# Revisión y Aprobación del Plan de Inversiones en Transmisión para el Área de Demanda 3

*Período 2025-2029*

Lima, junio 2024

**Gráfico N° 6.1 Proyección de la Máxima Demanda Coincidente a nivel Sistema Eléctrico (MW) – Demanda MT**

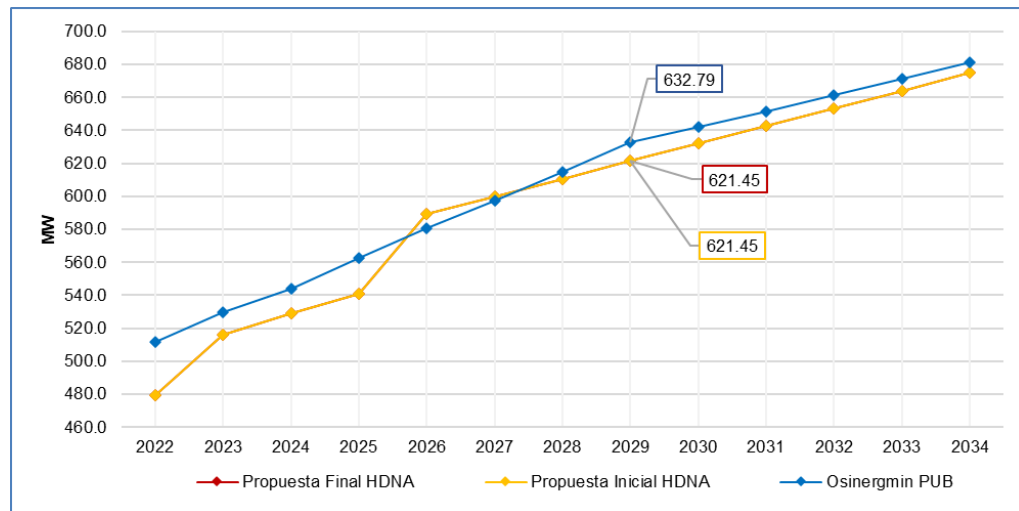
- Los factores de expansión de pérdidas considerados para las empresas HIDRANDINA y ELECTRONORTE no son los valores vigentes según la Resolución N° 223-2023-OS/CD.
- El ajuste final de la proyección de las ventas de energía de Usuarios Regulados no ha seguido los criterios sugeridos por Osinergmin, conforme a los alcances brindados en la etapa de observaciones.
- No se ha considerado todos los clientes libres existentes al año 2022 en el formato F-113.
- No se ha presentado la totalidad del sustento documentado para la incorporación de nuevas demandas.

Es del caso resaltar que, para la determinación del Plan de Inversiones en Transmisión, en el período de análisis, es necesario que la proyección de la demanda de potencia cumpla con todos los criterios indicados en el marco normativo. En ese sentido, se ha procedido a determinar la proyección de la demanda eléctrica, sobre la base de la metodología desarrollada en el Anexo B del presente informe.

Gráfico N° 6-3  
Perfil de tensiones (p.u)

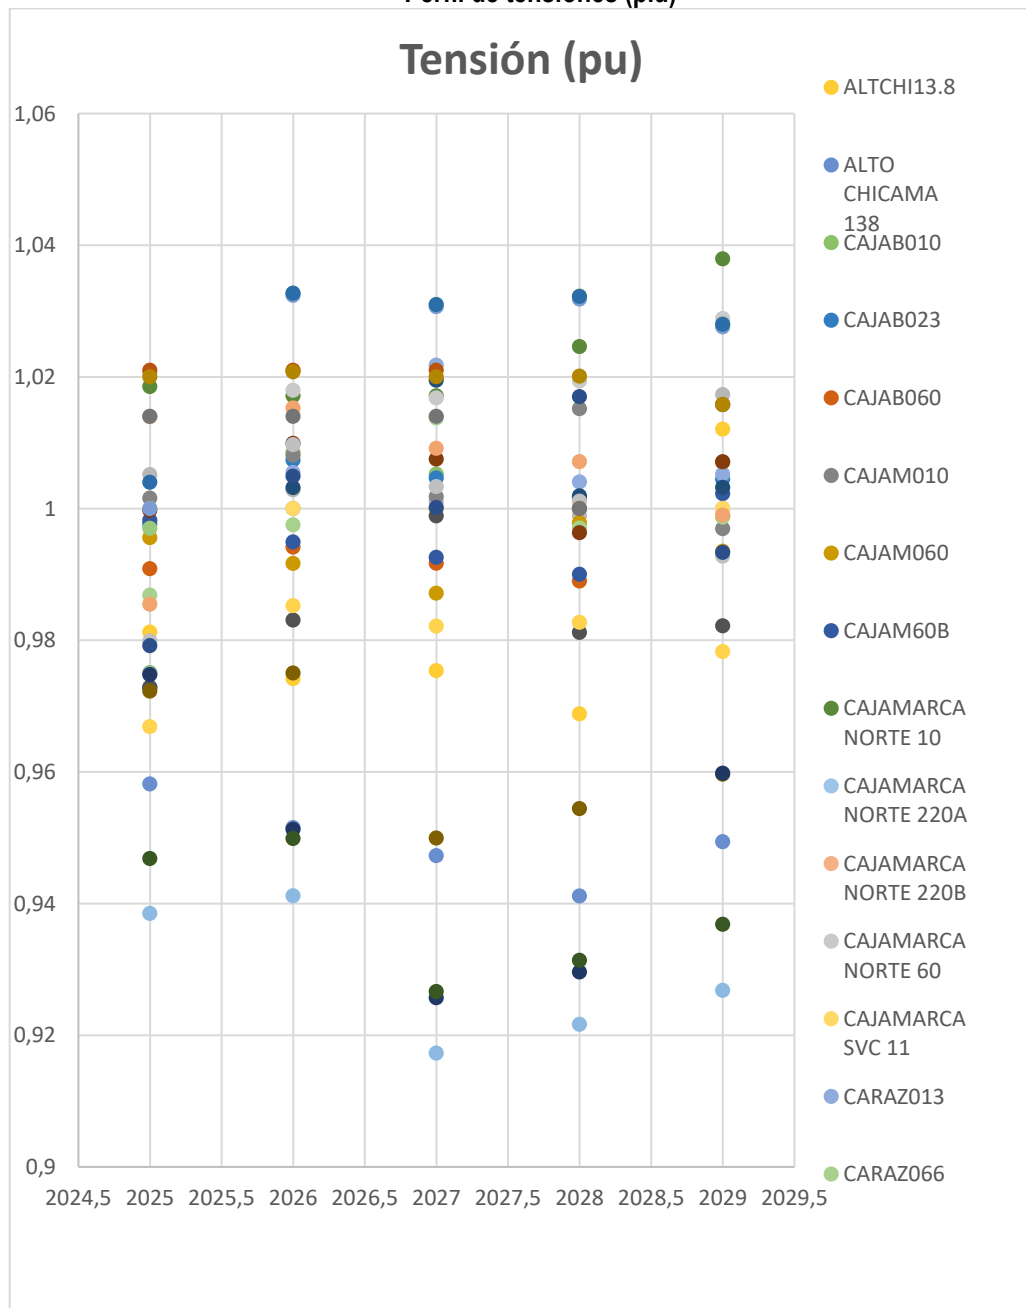
Respecto a los perfiles de tensión, podemos indicar que la mayoría de las barras en 138 kV y 60 kV del Área de demanda 3, cumplen con las tolerancias que establece la NTCSE en los años de proyección 2025 – 2029, sin embargo, algunas no cumplen con el rango establecido.

Como resultado general del diagnóstico, conforme se indicó en los párrafos anteriores, el sistema eléctrico del Área de Demanda 3 en el período (2025-2029), no presentaría mayores problemas en cargabilidad en líneas siempre y cuando se cumpla con los proyectos aprobados en el Plan de Inversiones 2021-2025 y modificatoria, sin embargo, se presentan problemas de tensión en barras por ende se deben presentar proyectos que permitan resolver este problema.
